**Plateforme logistique PARCOLOG**  
**Implantation sur la zone Actiloire de Beaugency**  
**Impact sur le trafic routier**  
**Que propose PARCOLOG ?**

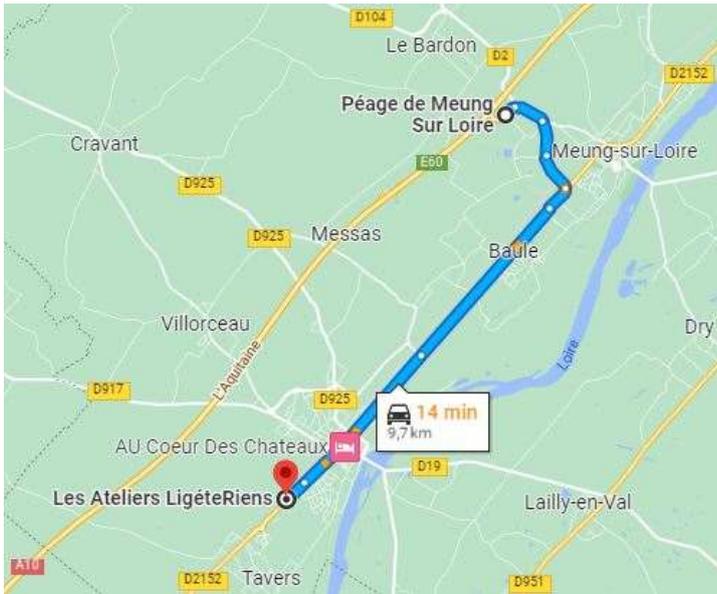
***"On constate que les conditions de circulation moyennes aux heures de pointe sont satisfaisantes sur l'ensemble du secteur d'étude".***

**L'étude de trafic est manifestement insuffisante comme le montre le paragraphe suivant.**

17h10

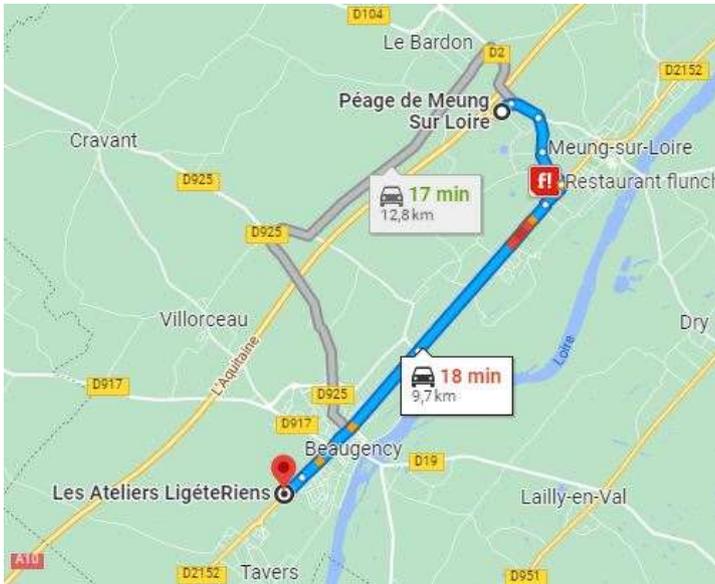
Une petite file de véhicules à l'arrêt se forme au niveau du carrefour D2152/rue Abbé Pasty à Baule.

17h20

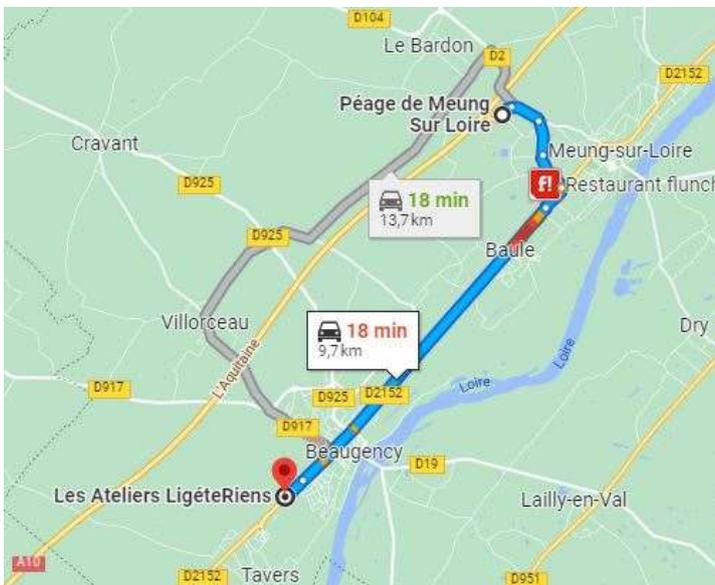
La file de véhicules s'allonge.

Le temps de trajet entre le péage de Meung sur Loire et la sortie de Beaugency est augmenté de 50%

(18 min au lieu de 12 min sur parcours dégagé)

17h30

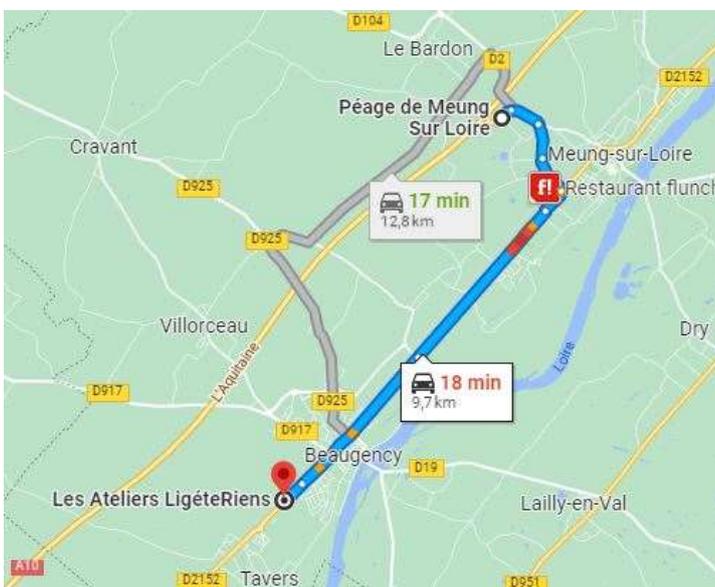
Le bouchon s'étale sur près d'un kilomètre et commence dès la sortie du rond-point de l'Hyper U

19h00

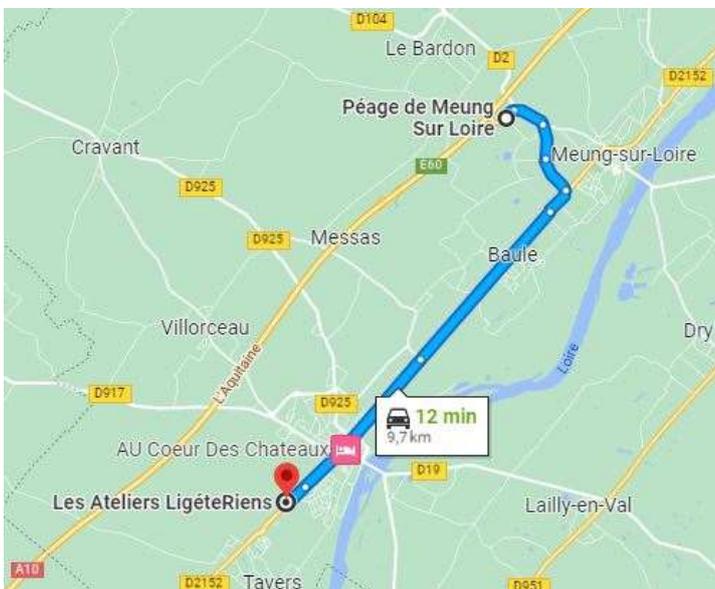
Encore des difficultés alors que la densité de circulation est en principe faible à 19h. Il suffit qu'un véhicule tourne à gauche au carrefour de Baule pour bloquer tous les véhicules qui sont derrière lui.

Le carrefour de Baule avec son feu tricolore est un point noir de la D2152.

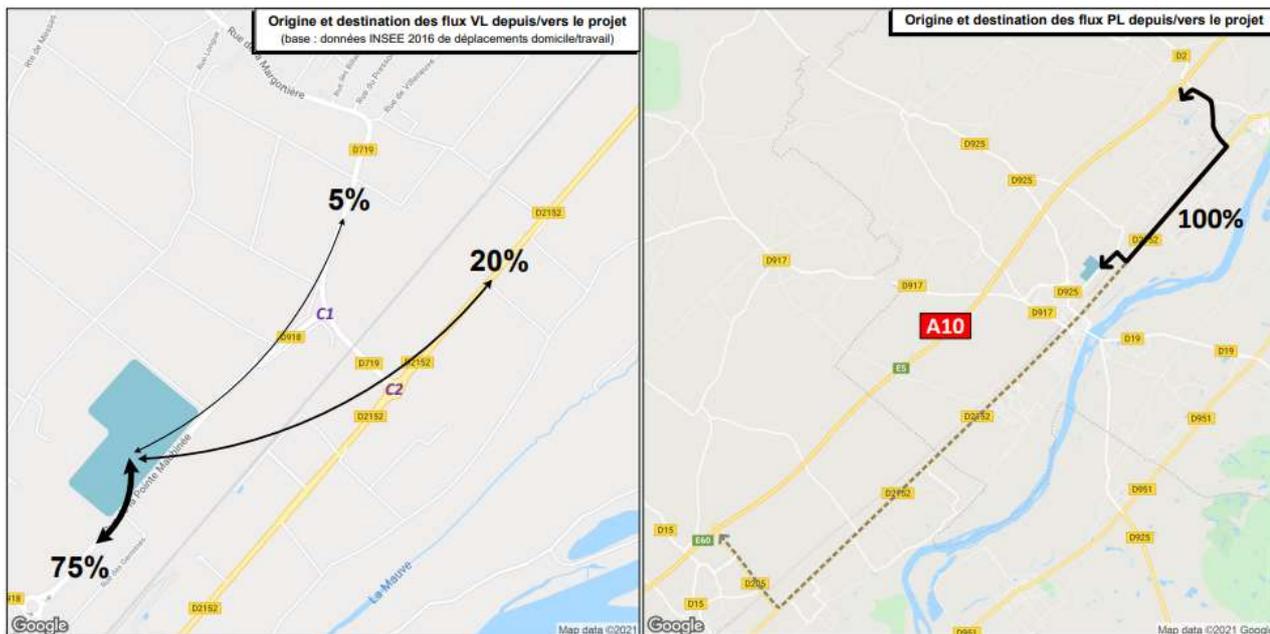
**La D2152 traverse la commune de Baule et donc des zones d'habitations avec un feu tricolore et 4 passages piétons**

**Que propose PARCOLOG pour résoudre le problème de la traversée de Baule déjà surchargée ?**

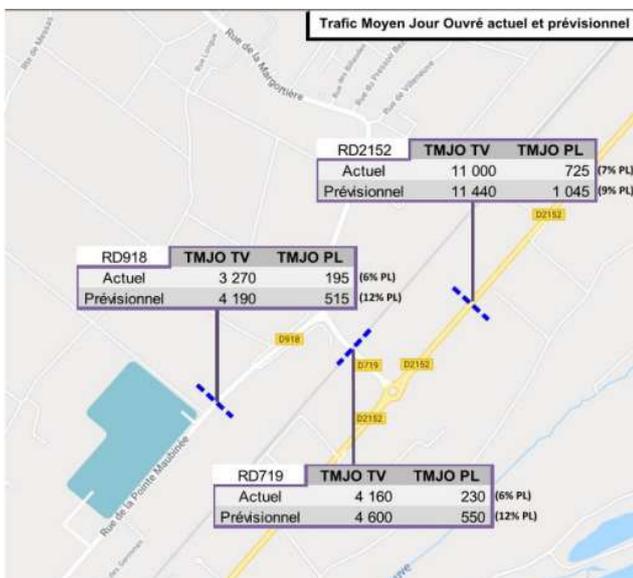
**Selon PARCOLOG, tous les camions (100%) traverseront donc la commune de Baule. Environ 20% des voitures et utilitaires traverseront la commune de Baule.**

**L'étude prévoit une augmentation du Trafic Moyen Jour Ouvré de plus de 44% sur la D2152 pour les Poids Lourds  $(1045-725)/725 = 44,14\%$**
